Naše zn. 26020/2020-SŽ-OŘ UNL-OVZ  
Listů/příloh 2/0

## **Informace č. 1 (vysvětlení Zadávací dokumentace) k VZ 65020189 „Oprava traťového úseku Rumburk – Velký Šenov“**

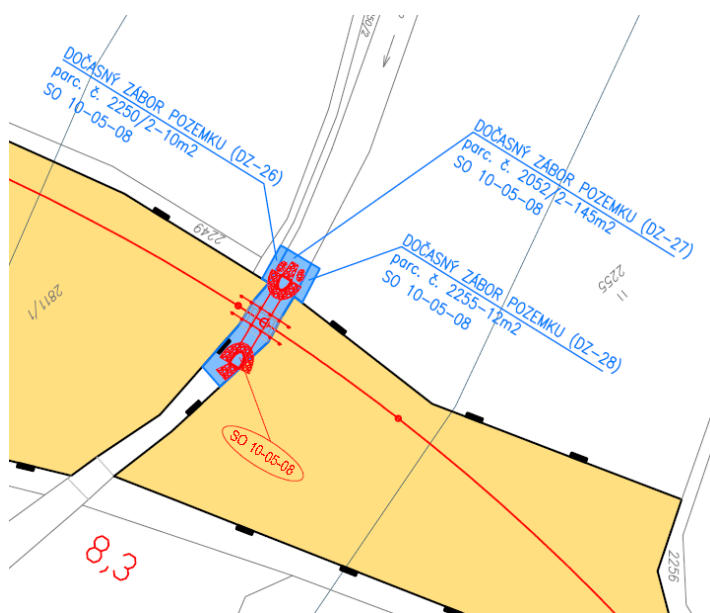
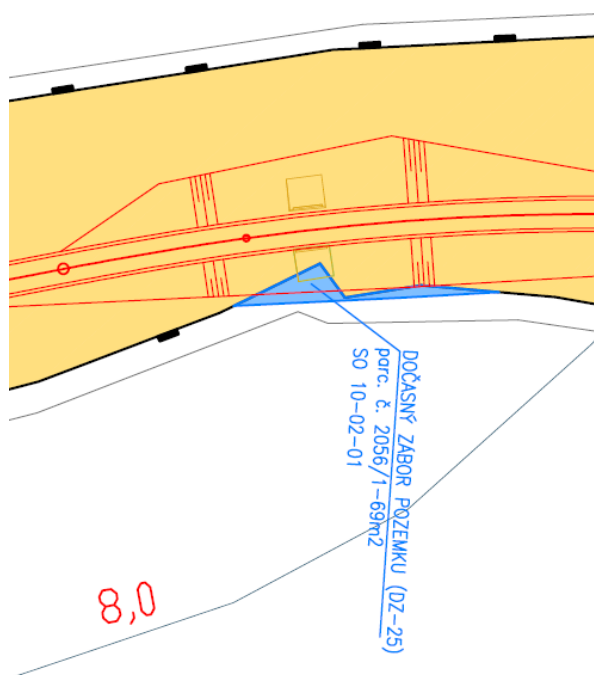
**- Jaký přesný rozsah trvalých záborů bude geodet investora požadovat na konci této stavby? Budou se řešit v rámci rozpočtu této stavby geometrickými plány i tzv. informativní „dočasné“ zábory označené v záborovém elaborátu modrou barvou?**

**- Z povahy nového stavu žel. spodku či mostů by spíše většina míst měla být označena jako trvalé zábory a měla by být řešena trvalým zábořem. Dva případy z mnoha jsou na obrázcích níže.**

- Pro ocenění nákladů na geodetické plány je množství případů k řešení v rámci rozpočtu této stavby zcela zásadní.

Rozsah trvalých záborů je určen projektovou dokumentací v části I.2. Dočasné zábory nebudou oddělovány, vyjma těch, které jsou uvedeny v odpovědi zadavatele na dotaz č. 2 a).
